VYSVĚTLENÍ ZADÁVACÍ DOKUMENTACE Č. 8

„Rekonstrukce a dostavba staré budovy ZŠ Třebotov“

ZADAVATEL: Obec Třebotov
Sídlem: Klidná 69, 252 26 Třebotov
Zastoupený: Ing. Matěj Král, starostka obce
IČ: 00241741

V Třebotově dne 08.02.2024

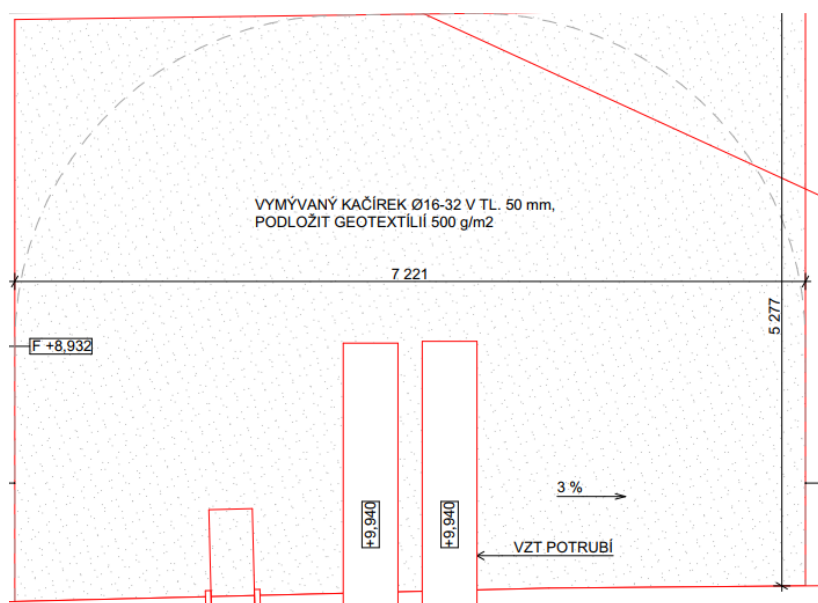
V tabulce prvků PSV objektu SO 04 chybí specifikace prvků X4-55. Žádáme o doplnění

378	K	76750551	X4-55 - PEVNÉ BEZPEČNOSTNÍ ZASKLENÍ - LEPENÉ, KALENÉ - cca 1795/2600 mm - D+M vč všech systémových detailů a povrchové úpravy - podrobný popis - TABULKY PSV	kus	1,000
379	K	76750552	X4-55 - PEVNÉ BEZPEČNOSTNÍ ZASKLENÍ - LEPENÉ, KALENÉ - cca 2915/2600 mm - D+M vč všech systémových detailů a povrchové úpravy - podrobný popis - TABULKY PSV	kus	1,000

Specifikace prvků nechybí nicméně není specifikována výška. V rozpočtu je však vše v pořádku. Zadavatel doplňuje a upřesňuje popis viz. příloha PSV 04.
